감사결과 처분요구서

- 영양군 대형공사장 기동감찰 -

2019. 8.

[그림1] 단열재 변경계획

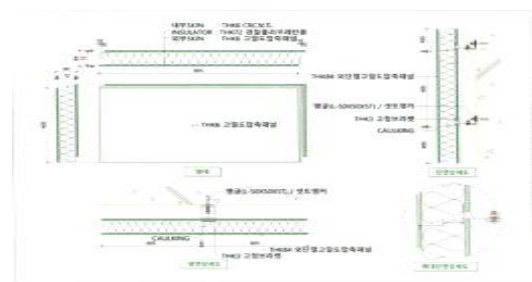
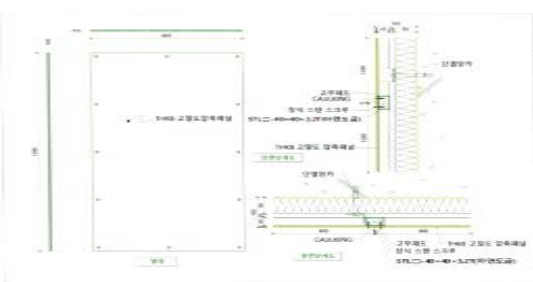
그런데도, 시공사는 ☆☆☆☆☆센터 구곡관에 반영된 고밀도압축패널 653m²가 단순히 중부 2지역(영양군) 단열재 두께 기준(90T)을 만족하지 못한

다는 사유로 2019. 5. 16. 아래 [그림1]과 같이 시공자재와 공법을 변경 요청하였으며,

책임건설사업관리기술자 °F°F°F은 위 건 실정보고가 접수되면 당초설계에 반영된 고밀도 압축패널 자재가 설계기준의 열관유율을 만족하는지 여부를 먼저 확인하였어야 함에도 면밀한 검토없이 시공사가 제출한 서류가 타당한 것으로 검토보고서를 작성하여 2019. 5. 16. 영양군 ○○○○과로 제출하였다.

그 결과, 감사일 현재 「건축물의 에너지 절약 설계기준」에 부적합한 단열재 456㎡가 구곡관 외벽에 시공되는 등 사업추진에 걱정을 기하지 못한 사실이 있다.

- ① 과다 계상된 사업비 12,339천원은 「공사계약 일반조건」에 따라 감액하시고
부실 시공된 단열재는 품질관리규정에 맞게 재시공하시기 바랍니다.
- ② 또한, 시공사 및 현장대리인, 건설사업관리용역업자 및 건설사업관리기술자는
「건설기술진흥법」에 따라 행정처분하시기 바랍니다.
